CODECHOCO
Corporación Autónoma Regional
Para el Desarrollo Sostenible del Chocó

RESOLUCIÓN No. 1533

"Por medio de la cual se Prorroga un permiso de Ocupación de Cauce"

Que mediante radicado **2023032415348156**, del 24 de Marzo de 2023, la empresa **MINER EL ROBLE MINER S.A.**, solicito autorización para continuar la etapa II y la etapa III de la fase I del depósito de relave seco, presentada mediante radicado 2019-21767 del 30 de julio de 2017, para modificación de la resolución 1806 de 2020.

Figura 13. Monitoreo del desplazamiento de talud superior depósito N°5. MINER S.A.

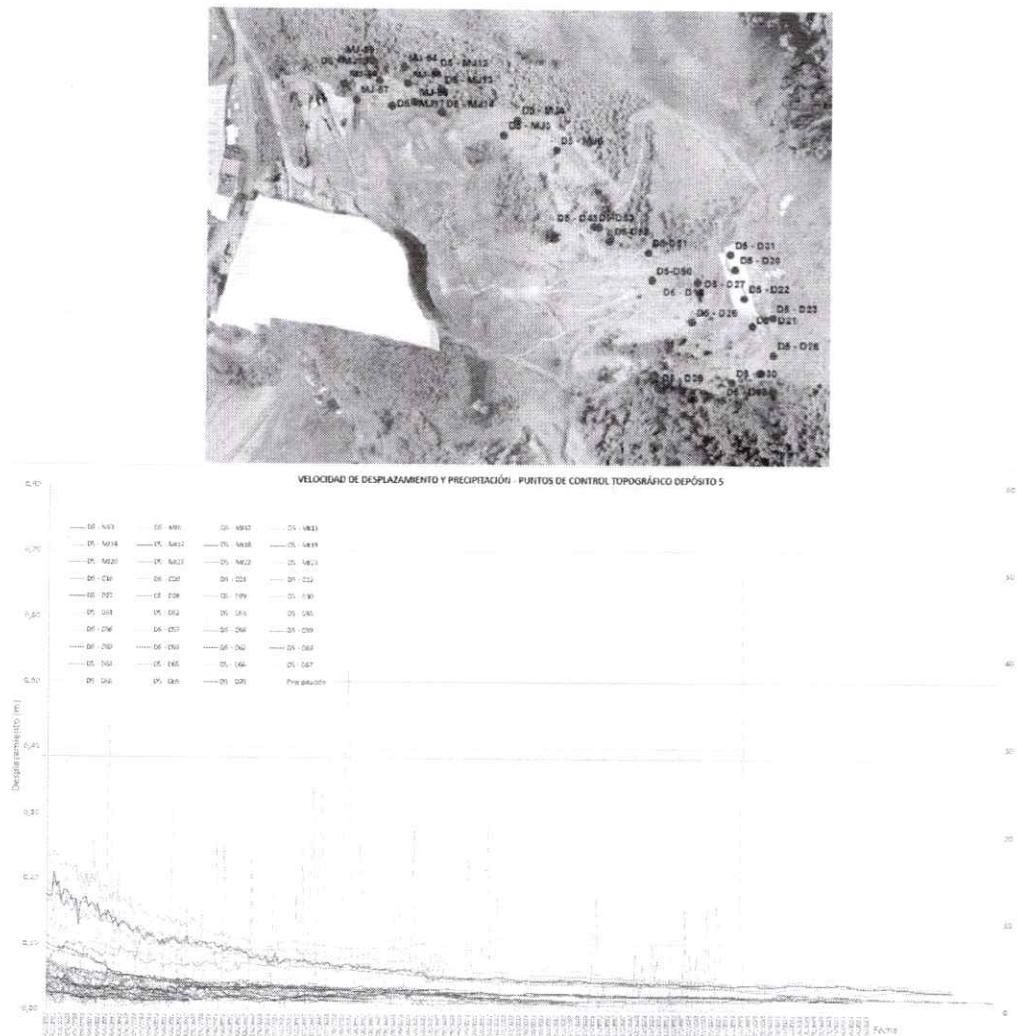
- Monitoreo con puntos topográficos: En el anexo 25 del ICA 2023 II, se registran las mediciones realizadas de los hitos topográficos, según el reporte las velocidades de desplazamiento están en alerta verde (menores a 5cm) con registros menores a 3 cm que desde aproximadamente noviembre de 2022 tienen tendencia a la estabilidad (Figura 13).
